Cluster : regelgeving **Nummer** : 5
Portefeuillehouder : Theo Faber **Datum vergadering** : 19 juli 2021
Onderwerp : Vaststellen bestemmingsplan Woningbouw Hollum - Trapweg

Bijlage bij besluit vaststellen bestemmingsplan Vaststellen bestemmingsplan Woningbouw Hollum – Trapweg

Reactie op zienswijze

Figuur 1 Ligging woongebied (rood) ten opzichte van Natuurnetwerk (bron: Natuurbeheerplan 2022)

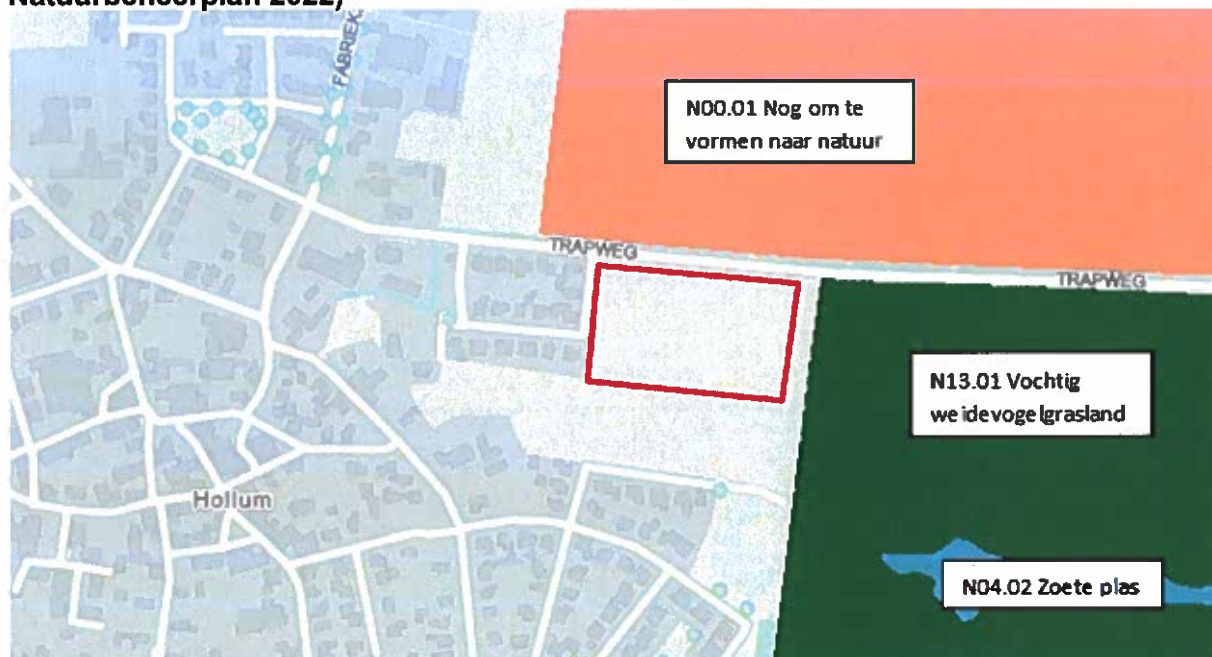
Gedeputeerde Staten van provincie Fryslân komen tot de conclusie dat het plangebied grenst aan Natuurnetwerk Nederland (NNN voorheen EHS). Het plan kan een externe werking kan hebben op het NNN. De Verordening Romte schrijft voor dat een ruimtelijke plan dat betrekking heeft op gronden nabij de ecologische hoofdstructuur nieuwe, niet -agrarische activiteiten en ontwikkelingen mogelijk kan maken, mits die niet leiden tot een significante aantasting van de wezenlijke kenmerken en waarden van de ecologische hoofdstructuur. De provincie concludeert dat in de toelichting onterecht is geconcludeerd dat nader onderzoek achterwege kan blijven omdat het plan geen onderdeel uitmaakt van de EHS. De provincie stelt dat nader onderzoek noodzakelijk is om te kunnen concluderen of het plan wel of niet leidt tot een significante aantasting van de EHS.

Wij zijn van mening dat de provincie terecht concludeert dat nader onderzoek noodzakelijk is. Het onderzoek is uitgevoerd en de conclusie is dat er geen significante aantasting is van de wezenlijke kenmerken en waarden van de ecologische hoofdstructuur.

De zienwijze wordt overgenomen in die zin dat de toelichting bij het bestemmingsplan wordt aangevuld met de conclusie van het onderzoek naar effecten van het plan op het NNN. De zienswijze leidt niet tot aanpassing van het bestemmingsplan omdat de toelichting juridisch gezien geen onderdeel uitmaakt van het bestemmingsplan. Onderstaande tekst wordt toegevoegd aan de toelichting bij het bestemmingsplan.

Het plangebied grenst aan de noord- en oostkant aan het Natuurnetwerk Nederland (NNN) (zie figuur 1). Het betreft bestaand of nog te ontwikkelen weidevogelgrasland.
